**AVIS RELATIF À LA PROTECTION
CONTRE LES EVENTUELS EFFETS NOCIFS ET NUISANCES
PROVOQUÉS PAR LES RAYONNEMENTS NON IONISANTS
GÉNÉRÉS PAR DES ANTENNES ÉMETTRICES STATIONNAIRES**

Commune : LA LOUVIERE - Exploitant : ORANGE

Référence exploitant : 040C1_5 / 30444C1_1 / 40444C1_1/50444C1_1

Rapport n° 2265 / 2025

Figure 2 : Vue en plan des installations d'antennes dans un rayon de 300 mètres autour de l'installation faisant l'objet de la demande d'avis

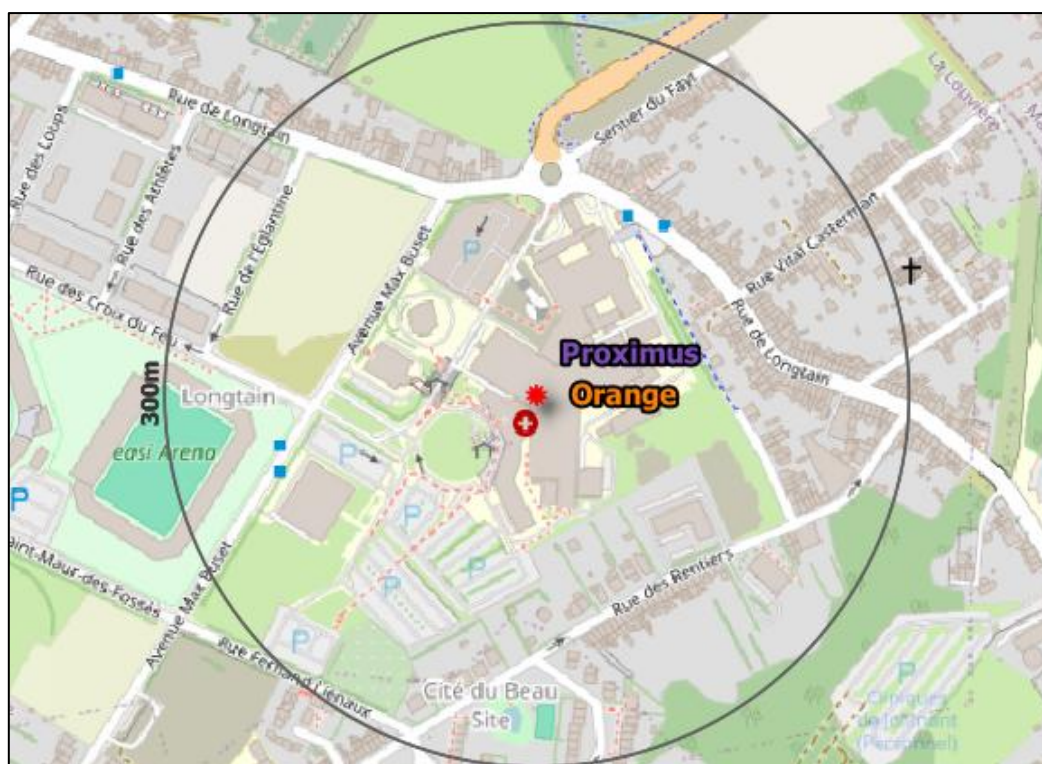
Le plan en projection verticale de la figure 2 indique la localisation des installations d'antennes émettrices stationnaires visées par le décret et situées dans un rayon de 300 mètres autour de l'installation référencée dans le paragraphe 2 et localisée au centre du cercle. Les données de localisation de ces antennes et les avis correspondant sont accessibles via le cadastre en ligne des antennes émettrices stationnaires⁸. Les installations prises en compte dans l'évaluation du respect de la limite cumulative sont les installations d'antennes émettrices déclarées en service par l'exploitant à la date du présent avis, à l'exception de l'installation référencée dans le paragraphe 2 et éventuellement d'autres installations ayant fait l'objet d'une demande d'avis à la même date et qui sont situées à l'intérieur de la zone de 300 mètres de rayon.

- a) il y a au plus 4 installations d'antennes émettrices stationnaires présentes dans la zone d'évaluation de 300 mètres de rayon représentée dans la figure 2, y inclus l'installation référencée dans le paragraphe 2 : la limite cumulative définie à l'article 4, §2 du décret est nécessairement respectée dans les lieux de séjour à l'intérieur de la zone d'évaluation de 300 mètres de rayon ;

- b) il y a exactement 5 installations d'antennes émettrices stationnaires présentes dans la zone d'évaluation de 300 mètres de rayon représentée dans la figure 2, y inclus l'installation référencée dans le paragraphe 2 et il existe, pour 3 ou 4 de ces installations, un avis attestant le respect de la limite abrogée de 3 V/m : la limite cumulative définie à l'article 4, §2 du décret est nécessairement respectée dans les lieux de séjour à l'intérieur de la zone d'évaluation de 300 mètres de rayon ;

- c) dans tous les autres cas, il a été vérifié que la limite cumulative définie à l'article 4, §2 du décret n'est pas dépassée dans les lieux de séjour sur base du nombre d'installations localisées dans la zone d'évaluation de 300 mètres de rayon représentée dans la figure 2, de leur localisation ainsi que des données inscrites dans la figure 1 et au paragraphe 4 du présent avis et dans les avis attestant le respect de la limite par installation ou de la limite abrogée de 3 V/m relatifs aux autres installations reprises dans la figure 2.

Compte tenu des considérations ci-dessus, il apparaît que l'intensité du rayonnement électromagnétique généré, dans les lieux de séjour situés dans un rayon de 300 mètres autour de l'installation référencée dans le paragraphe 2, par l'ensemble des antennes émettrices stationnaires de l'ensemble des exploitants du même site d'antennes émettrices stationnaires respecte la limite fixée à l'article 4, § 2 du décret.
